IR.271.2.2017

Dotyczy: przetargu nieograniczonego na realizację zadania p.n. „**Żelazny szlak rowerowy**”

NR RYS. D/19	TEMAT:	PROJEKT WYKONAWCZY ŚCIEŻKI ROWEROWEJ "PO ŻELAZNYM SZLAKU" W GMINIE GODÓW	
DATA: STYCZEŃ 2016r.	ADRES:	Godów, Łoziska, Skrzyszów, powiat wodzisławski	
SKALA: 1:25 1:5	INWESTOR:	Gmina Godów ul.1Maja 53, 44-340 Godów	
PROJEKTOWAŁ:	NAZWA RYSUNKU: BALUSTRADA OCHRONNA PRZY ŚCIEŻCE ROWEROWEJ		
	mgr inż. arch. Paweł Kuczynski mgr inż. Grzegorz Mason inż. Przemysław Król		NR UPRAWNIENI: B1 111/01 SLK/D604/PWOK/04

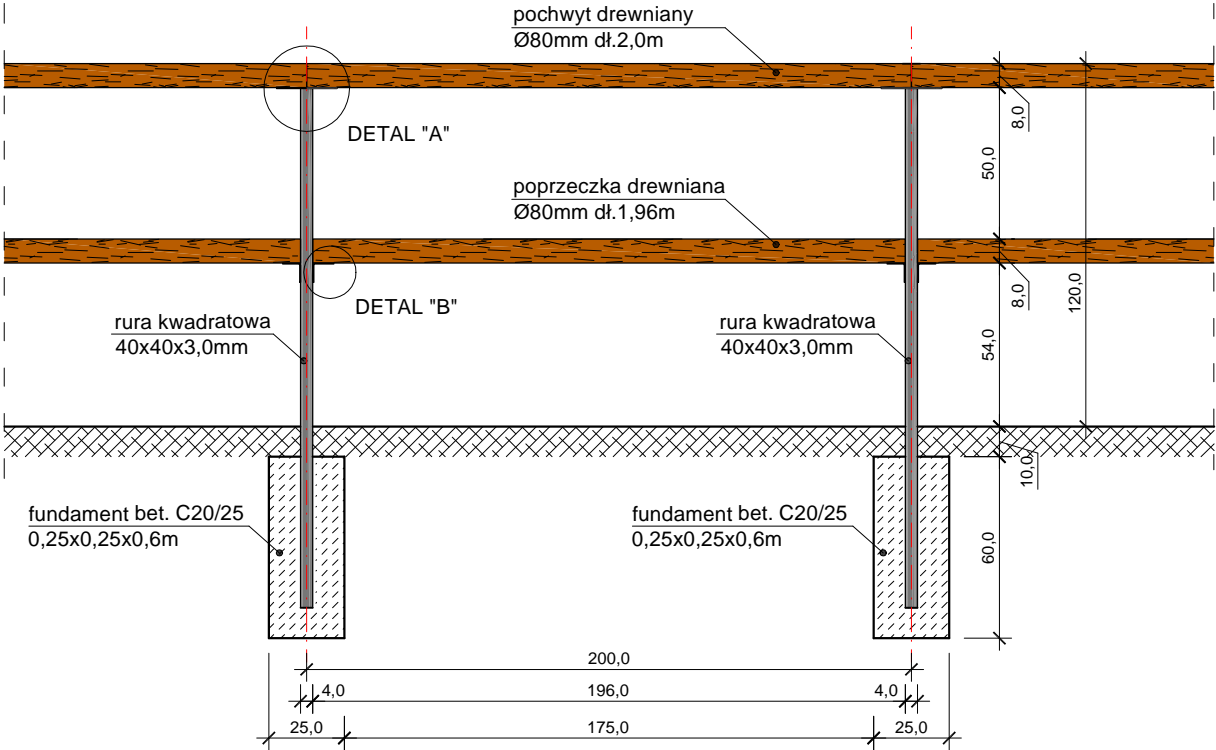
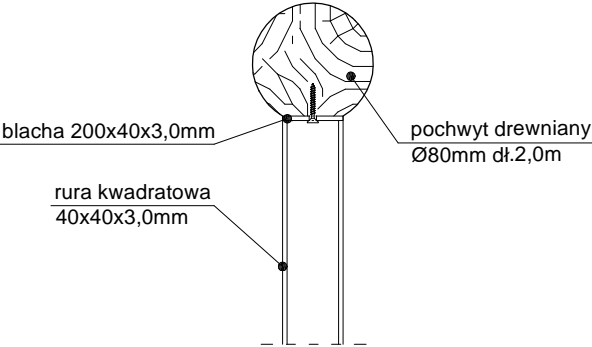
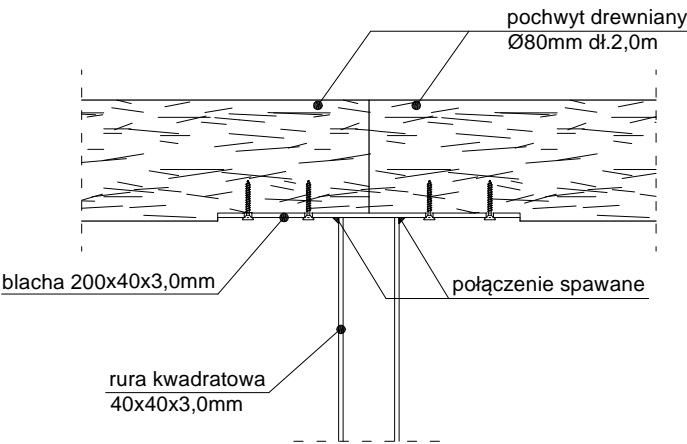
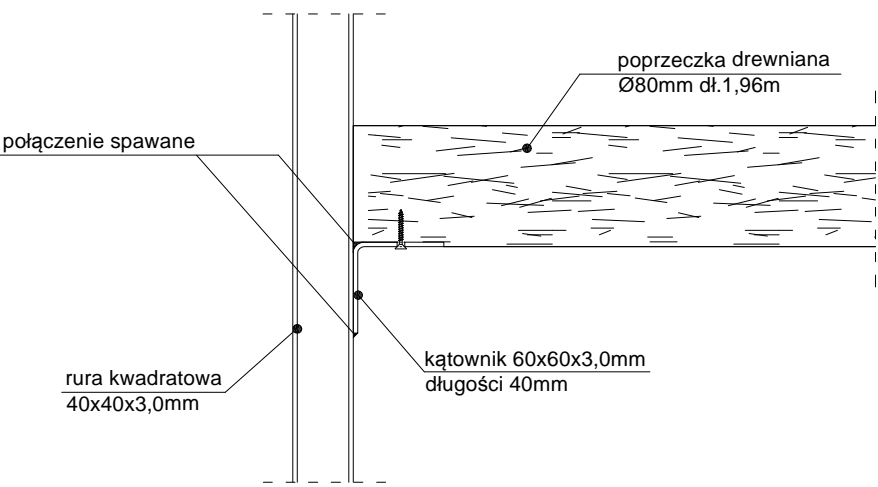
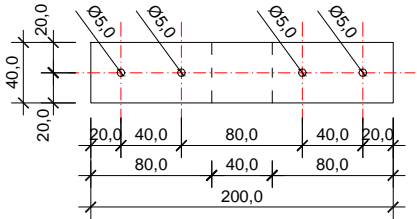
Zgodnie z dokumentacją techniczną bariery ochronne oznaczone są jako U12a, natomiast w przedmiarze zamiennym występuje opis: „(...) słupki stalowe ocynkowane ogniowo i malowane proszkowo na kolor RAL 9006. Pochwyt i poprzeczka drewniana, impregnowana ciśnieniowo i olejowana (..)”. Prosimy o jednoznaczne określenie rozwiązania bariery ochronnej oraz o ewentualne uzupełnienie o odpowiednie rysunki.

Odp. Bariery ochronne mają być drewniane.

W załączeniu rysunek.
